Rozhodnutí

podle ust. § 7 odst. 6 zákona, že záměr „Retail Park Hodějovice“ **nemůže mít významný vliv na životní prostředí a nebude posuzován podle zákona.**

Retail Park Hodějovice

byl citován vždy celý text jejich vyjádření včetně doprovodných obrázků. Vypořádání krajského úřadu je umístěno pod jednotlivými částmi vyjádření Hodějovický potok, z.s.

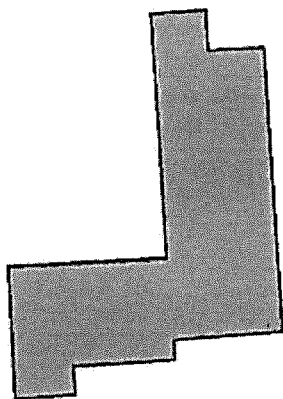
Není zjevné, že Záměr nese podpis oprávněného zodpovědného projektanta části SO 16 SADOVÉ ÚPRAVY a otisk jeho autorizačního razítka, což je zřejmě v rozporu se Zákonem č. 360/1992 Sb. § 13 odstavce (3) písmeno a).

Vypořádání: Pro provedení zjišťovacího řízení je důležité, že oznámení záměru „Retail Park Hodějovice“ (JHC 1118) je podepsáno zpracovatelkou oznámení jak v tištěné, tak v elektronické podobě oznámení uložené v informačním systému EIA. Stejně tak i písemnosti krajského úřadu k záměru „Retail Park Hodějovice“ (JHC 1118) uložené v informačním systému EIA jsou opatřeny elektronickým podpisem. Oznámení je zpracováno autorizovanou osobou podle § 19 zákona a splňuje požadavky zákona.

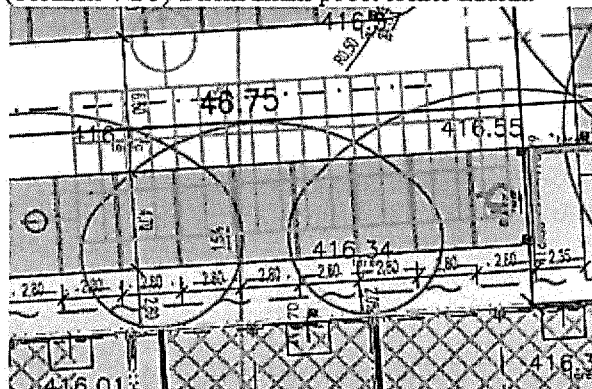
„*Dešťové vody budou zasakovány v ploše staveniště.*“

Pokud lze zasakovat „*dešťové*“ (lépe by bylo podle našeho názoru použít pojem „srážkové“) vody během výstavby, zcela jistě nemůže být problém v podloží a podle našeho názoru musí být možno zasakovat vodu i v období provozu. Tvrzení „*Dešťové vody budou zasakovány v ploše staveniště*“ považujeme za důkaz, že tyto vody nebude možno vsakovat pouze vlivem realizace Záměru a v takovém případě navrhuje nulovou variantu, tedy nerealizování Záměru, kterou Autor vůbec nezmiňuje, přestože ji podle našeho názoru zmínit má a ideálně vyhodnotit jako optimální řešení, pokud uvádí takovéto nesoulady.

Vypořádání: Zpracovatelka oznámení vycházela z podkladů obdržených od oznamovatele, z projektové dokumentace, jejíž vodohospodářskou část zpracovala Ing. Martina Havlová, Autorizovaný inženýr pro stavby vodního hospodářství a krajinného inženýrství, ČKAIT 0102077. Odtok vody ze zájmového území před započítáním výstavby byl vypočten pro 15minutový náhradní dešť periodicity 0,5 (144 l/s·ha) z řešeného území (30 644 m²) na 66 l/s. Velikost odtoku 66 l/s z dotčeného území odpovídá stavu bez realizace záměru. Po navýšení rozlohy zpevněných ploch v lokalitě by z řešeného území odtékalo 271 l/s. Proto je třeba vody retenovat a stanovit regulovaný odtok. Stanovenému odtoku z území po realizaci záměru (271 l/s) odpovídá velikost nádrže pro zachycení 15minutového deště 244 m³. Záměr obsahuje návrh 3 retenčních nádrží o celkovém objemu 252 m³ s odtokem regulovaným na 40 l/s. V porovnání se současným odtokem z území v hodnotě 66 l/s nebude docházet ke zhoršení odtokových poměrů z území. Návrh odtoku z území po realizaci záměru bude muset být v dalších fázích přípravy záměru schválen správcem toku. V rámci zjišťovacího řízení správce toku ani příslušný vodoprávní úřad navržené řešení nezpochybnily.

V zájmovém území byl zpracován podrobný geotechnický průzkum, který zhodnotil možnost vsakování srážkových vod. Bylo provedeno 6 jádrových vrtů, laboratorní rozbor zemin a podzemní vody. Podrobný geotechnický průzkum zpracovala společnost GeoTec-GS, a.s. v listopadu 2021, odborným řešitelem byl Ing. Václav Pupík. Hodnota koeficientu vsaku byla stanovena v řádu $4,0 \cdot 10^{-8}$ až $3 \cdot 10^{-9}$ m/s. Zneškodňování srážkových vod do horninového prostředí bylo vyhodnoceno jako nerealizovatelné. Dle průzkumu není v daném území podloží vhodné ke vsakování. Proto během stavebních prací při realizaci záměru bude docházet pouze k částečnému vsakování na upravovaných pozemcích a z území bude odveden obdobný povrchový odtok jako je stávající (cca 66 l/s s ohledem na obnažený nezatravněný povrch). Vlivem záměru se nezmění vhodnost podloží k vsakování, ale dojde k nárůstu zpevněných ploch v lokalitě a s tím související nárůst odtoku z území na 271 l/s, který pomocí retenčních nádrží a škrťících šatech regulován na 40 l/s. Navržené řešení není v rozporu s § 5 odst. 3 zákona č. 254/2001 Sb., o vodách a o změně některých zákonů (vodní zákon), ve znění pozdějších předpisů, podle kterého je stavebník povinen zabezpečit omezení odtoku povrchových vod vzniklých dopadem atmosférických srážek na tyto stavby akumulací a následným využitím, popřípadě vsakováním na pozemku, výparem, anebo, není-li žádný z těchto způsobů omezení odtoku srážkových vod možný nebo dostatečný, jejich zadržováním a řízeným odváděním nebo kombinací těchto způsobů. Z výše uvedeného vyplývá, že pokud to např. z hydrogeologického hlediska není možné, nemusí být srážkové vody zasakovány.

Přípomínka – nesoulad výkresové dokumentace

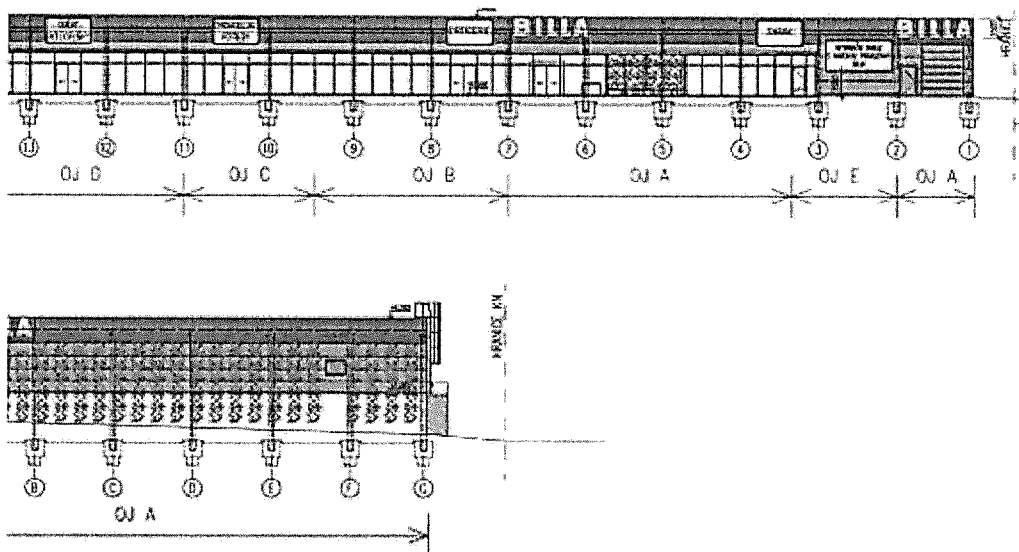
Legenda výkresové dokumentace nekoresponduje s výkresy - například šrafy, barevné provedení oken a dveří (nebo není explicitně specifikováno, co reprezentují nevybarvené plochy na výkresech, kde lze předpokládat umístění oken, dveří nebo prosklené fasády). Viz Obrázek 8 a 9.

Vypořádání: Výkresy pohledů západní, východní apod. byly předloženy pro přibližnou představu rozmístění jednotlivých obchodních jednotek a nejsou v nich uvedeny rozměry. Rozměr patek apod. je detail, který není důležitý pro tuto fázi přípravy záměru a potřebám hodnocení vlivů na životní prostředí a veřejné zdraví.
